# Rapport proposant l'approbation du projet de plan de prévention des risques naturels des Contamines- Montjoie

Juin 2016

*Illustration 1: Vue du couloir en février  
1978 – source RTM74*

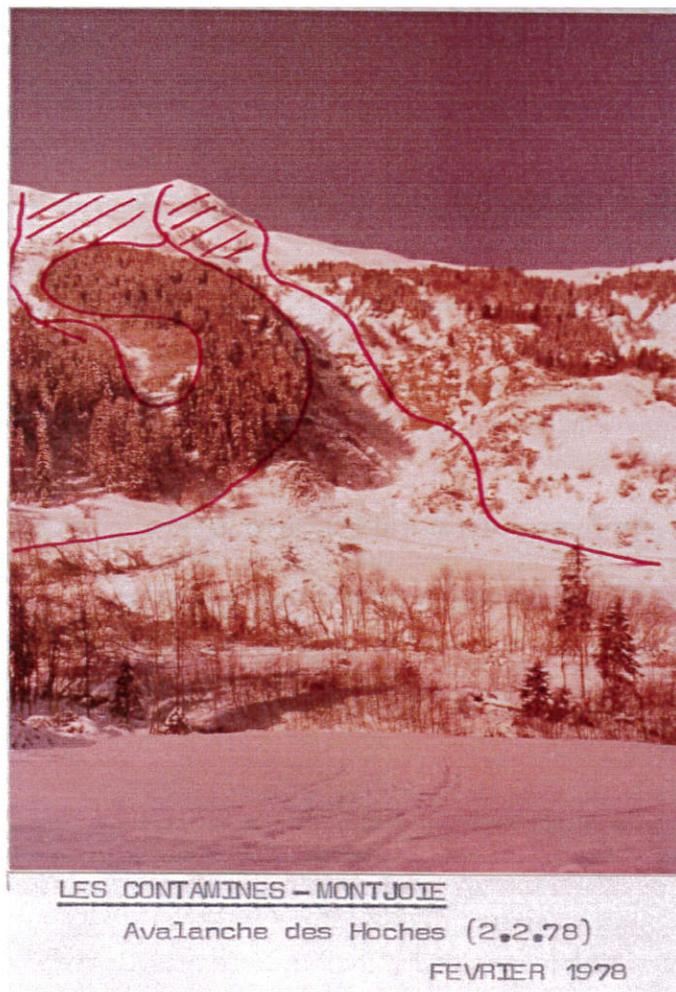
• **Annotation (A1) de Mme Mermoud Pierrette, Mme et M. Ancy :** Concernant les parcelles n° 3200 et 2895, ils s'étonnent de l'extension des zones bleues d'avalanches 2780m et 278B au regard de l'avalanche de 1978 qui n'aurait pas été aussi proche des maisons.

**CE :** les précisions du bureau d'études données par la DDT me paraissent suffisantes pour justifier le classement des parcelles en zone bleu et bleu clair pour le risque d'avalanches. Le règlement de ces zones permet les constructions avec des prescriptions acceptables.

Ces photos issues des archives du service de Restauration des Terrains en Montagne, nous permettent de mieux nous rendre compte de l'ampleur de l'avalanche de 1978. On constate sur l'une des photos que les coulées sont venues à raz des premiers bâtiments, d'où le classement en aléa moyen et en aléa exceptionnel. En février 1984, l'avalanche s'est également étalée en rive droite du torrent, mais sans atteindre le hameau (cf. Album photo RTM).

**DDT : Maintien de la cartographie d'aléa et du zonage réglementaire en l'état.**

**Photo 1 :** bassin de décantation en amont immédiat de la propriété Mermoud.

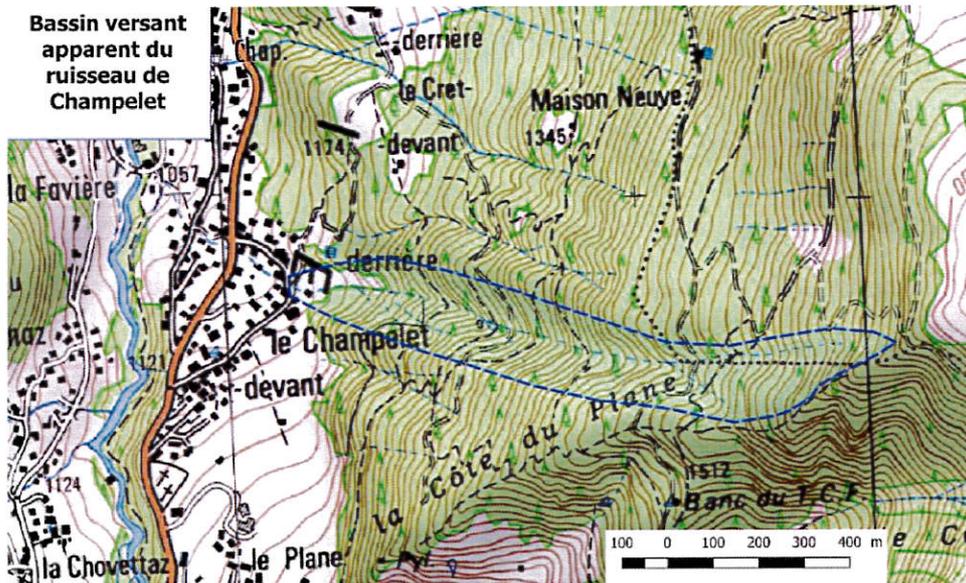
• **Courrier (C3) et annotation (A4) de M. Mermoud Daniel (parcelle 1583)** : après avoir livré son analyse sur l'historique des débordements du ruisseau de Champelet, il demande que soit levé le zonage (zone rouge 27X et bleu foncé 25Zt) sur ses parcelles, dans la mesure où il n'y a eu aucun débordement torrentiel ni coulée de boue à l'aval de la route « chemin du Champelet ».

**CE** : les parcelles, sur lesquelles le chalet de Mr Mermoud est construit se trouvent à proximité immédiate du ruisseau du Champelet qui a été busé sur sa partie aval (aval du bac de décantation) ; le classement en zone rouge est justifié notamment pour intervenir en cas de problème sur le busage. La demande ne peut être satisfaite, il serait cependant cohérent de réduire la largeur de la zone à 5 mètres de part et d'autre du ruisseau (comme pour tous les autres ruisseaux semblables de la commune).

**RTM :** Le bassin versant du ruisseau de Champelet a une surface d'une vingtaine d'hectares, est boisé, et sa pente moyenne est de 48% sur plus de 1250 m de parcours.

Il s'agit donc d'un petit torrent sur lequel un bassin de décantation a été aménagé (photo 1) en amont immédiat de la propriété de M. Mermoud. Il est ensuite busé. Il est à noter que la maison de M. Mermoud, dans l'axe et en aval du bassin de décantation, a été construite en surélévation (photo 2). Les indices de terrain permettent de penser que ce cours d'eau peut être le siège de crues marquées, avec transport solide. Le busage est manifestement sous-dimensionné pour des crues d'ordre centennal.

Le classement en zone d'aléa fort de cette propriété apparaît justifié dans ce contexte.

**Maintien de la cartographie d'aléa et du zonage réglementaire en l'état.**

*Illustration 11 : Avalanche de février 1961 - Coulée avalancheuse entre plusieurs chalets*

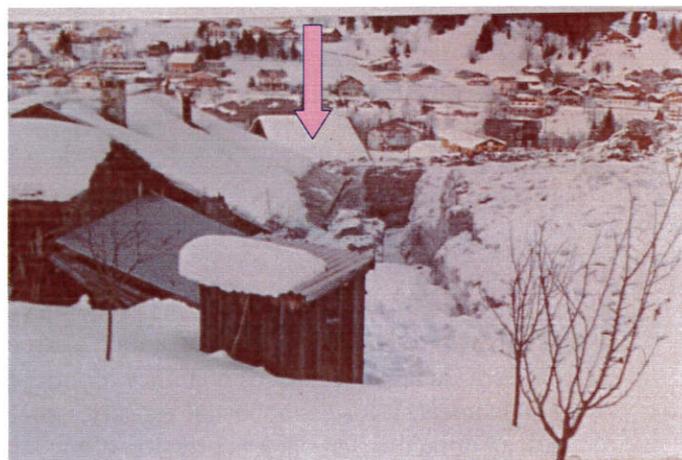
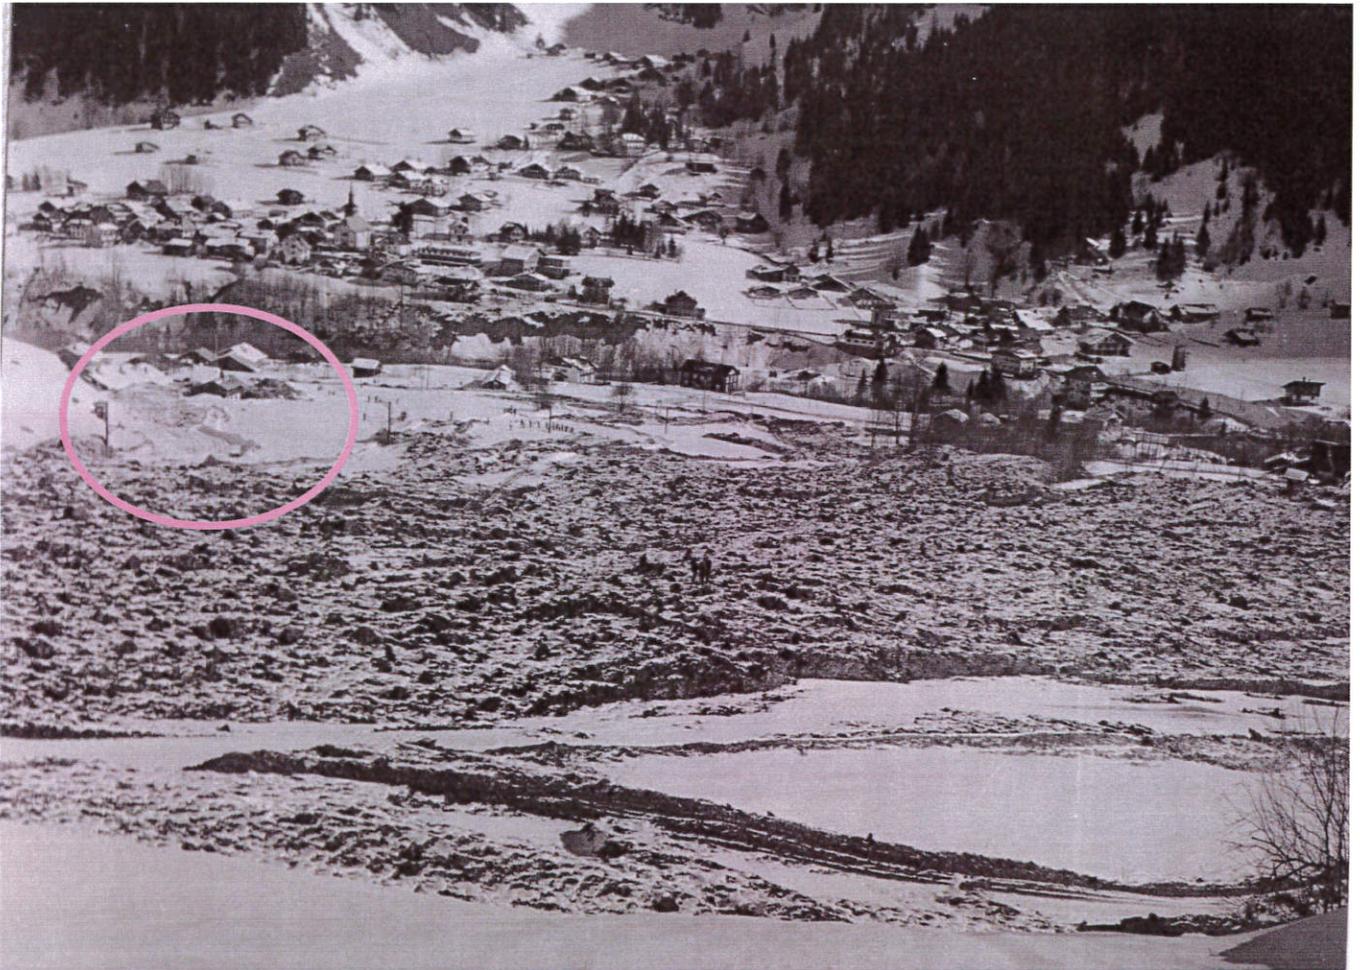
- **Courrier (C7) de Mme Ducquy Nicoud (parcelle n°196)** : elle demande que le zonage du PER soit maintenu parce qu'aucun événement n'est intervenu depuis 1987 et que les constructions (habitation-parcelle n°191 et grenier-parcelle n°193) lui appartenant datent de 1800 et n'ont jamais été impactées.

**CE** : les précisions données sur l'historique des événements avalancheux (notamment l'avalanche de 1961) dans ce secteur du hameau de Nivorin justifie le classement de sa parcelle (n°196° en bleu foncé (zone 196Za).

En effet, aucun événement ne s'est produit sur cette zone depuis 1987. Mais les critères de classification de ce zonage ont beaucoup évolué.

L'aléa fort qui qualifie cette zone, fait suite à l'événement de 1961 qui a engendré une coulée qui s'est faufilé entre plusieurs chalets (voir photos) et a bloqué ces derniers. Sur la photo ci-contre, le chalet au premier plan est situé juste à l'amont de celui de Mme Ducquy Nicoud (n°191). A l'arrière, on aperçoit le bâtiment noté 193 (flèche) de Mme Ducquy Nicoud. La coulée d'avalanche fait plusieurs mètres de hauteur. La photographie a été prise le 14 février 1961, soit 10 jours après l'événement. La mairie avait déjà dégagé une partie des chalets cernés par l'avalanche.

Sur la photo ci-dessus, apparaît la trajectoire prise par l'avalanche en rive gauche. Cette coulée s'est faufilée entre plusieurs chalets avant de s'arrêter contre ces derniers.

Un écrit de la mairie des Contamines Montjoie datant du 9 février 1961 fait un rapport de l'événement. Dans ce rapport, il est écrit : « le chalet de la famille Ducquy-Nicoud au Nivorin, résista miraculeusement à la pression d'une langue de neige de 7 mètres de hauteur sur 25 mètres de large ».

La demande de Mme Ducquy Nicoud ne semble pas recevable. Puisque le chalet a été impacté par l'avalanche de 1961. Même si celui-ci n'a pas été endommagé à l'époque, il reste menacé par d'autres événements.

**DDT : Maintien de la cartographie d'aléa et du zonage réglementaire en l'état.**

Illustration 13: Les Creys et le Baptieu - 1966

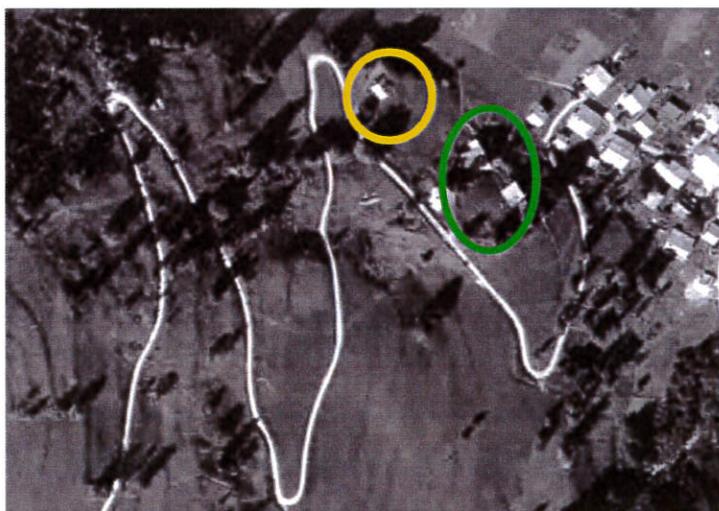
• **Courrier (C8) et annotation (A9) de Mme Ribadeau Dumas (parcelle n°1109) :** elle demande que sa parcelle soit classée en zone bleue claire et non en zone bleu foncé. Elle joint à sa demande une notice du bureau d'études Géo-Arve qui conclut que le classement de sa parcelle en zone rouge n'est pas géotechniquement justifié.

**CE :** l'étude géotechnique fournie par Mme Ribadeau Dumas pourrait justifier le classement de ce secteur (promontoire morainique) en zone bleue. Ce point mérite une attention particulière.

Les photographies aériennes de 1949 et 1966, nous permettent de voir la topographie du site avant et après le phénomène.

Par contre, on distingue une cassure dans le terrain, à l'amont de la piste à une cinquantaine de mètres de la maison. Elle correspond probablement à une niche d'arrachement du glissement de 1966.

Les chalets entourés en vert correspondent aux bâtiments détruits par le glissement de terrain de 1966.

Bien que Mme Ribadeau Dumas dispose d'une étude géotechnique sur sa parcelle qui mentionne la présence d'un promontoire morainique. Il semble que la zone en question fasse partie d'un mouvement de versant qui a engendré l'apparition d'une niche d'arrachement à quelques dizaines de mètres du chalet. La zone en question a pu bouger en 1966 sans que le bâtiment ne soit impacté techniquement.

Il ne serait pas judicieux de modifier le zonage. Ce secteur doit rester inconstructible, il peut bouger à tout moment suite à une période fortement pluvieuse comme en 1966.

DDT : Maintien du zonage actuel.

Illustration 18: Carte des aléas de mars 2013

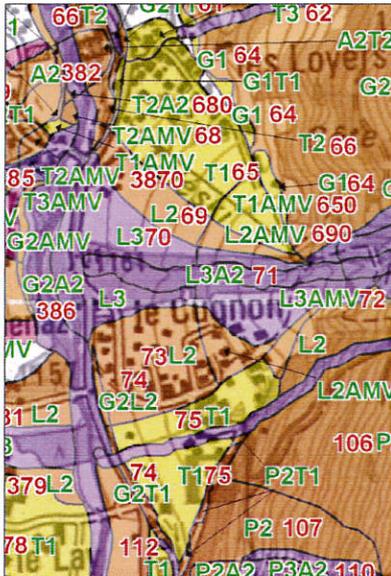
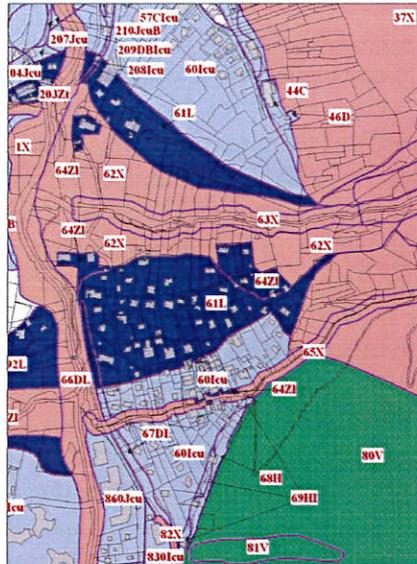
• **Courrier (C10) de M. Couarrazze** : il demande la suppression de la zone 640Zlm et son intégration à la zone 610Lm. Il souhaite qu'en cas de non évolution du projet de PPR, le zonage soit provisoire et évolue après réalisation des travaux d'aménagement du Nant d'Armançette prévus en 2017. Son argumentaire porte sur différents points :

- l'existence du PER de 1987 et sa non remise en cause par les événements postérieurs,
- les travaux réalisés et non réalisés,
- l'incohérence entre le projet réglementaire et les travaux,
- les différences topographiques entre 1964 et aujourd'hui,
- les modifications réglementaires intervenues au cours de la procédure de révision du PPR,
- les critères de classement en aléa fort de lave torrentielle,
- la spoliation des propriétaires.

**Avis CE sur les 4 courriers C10, C11, C12, C13 :**

Le « procès d'intention » sur l'incohérence du zonage du secteur du Cugnon (en rive gauche du Nant d'Armancette) n'est pas tout à fait fondé : le secteur 610Lm a toujours été noté en aléa moyen comme le souligne la DDT ; seule une partie de la zone 640Zlm a été modifiée (après visite de terrain).

Au cours de la réunion Publique du 26 mars 2013, nous avons présenté ces 2 extraits : la carte des aléas et le zonage réglementaire.

Comme l'affirme M.Couarraze, la zone marquée 61L n'a jamais été affichée en aléa fort, mais en aléa moyen.

Le zonage proposé en mars 2013, interdisait toute nouvelle construction, d'où sa couleur bleue dure.

**DDT** : ce site a fait l'objet d'une étude particulière confiée par la DDT au bureau d'études ETRM.
